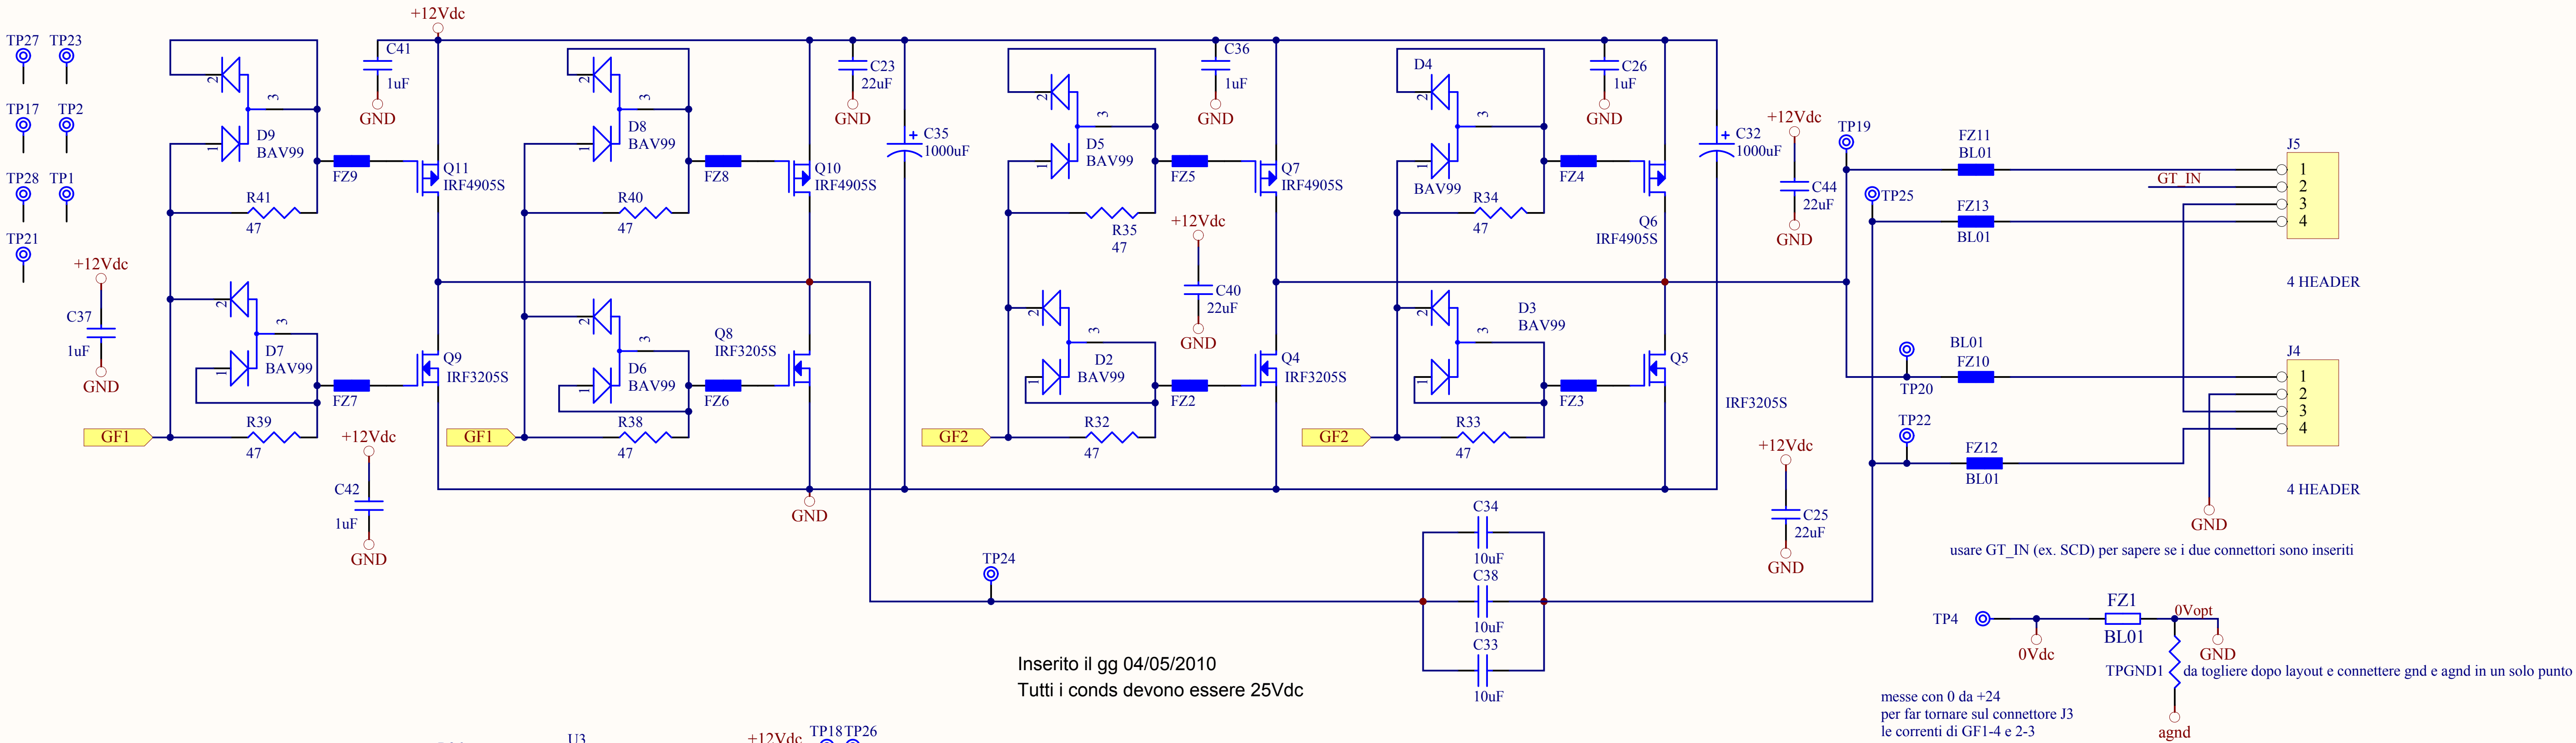
04/01/2011
C18 deve diventare parallelo 2.2nF 4.7hF

attn. circuito precedente masterizzato
errato C20 e' in serie R6
R1 modificare in // di 47 e 10 Ohm
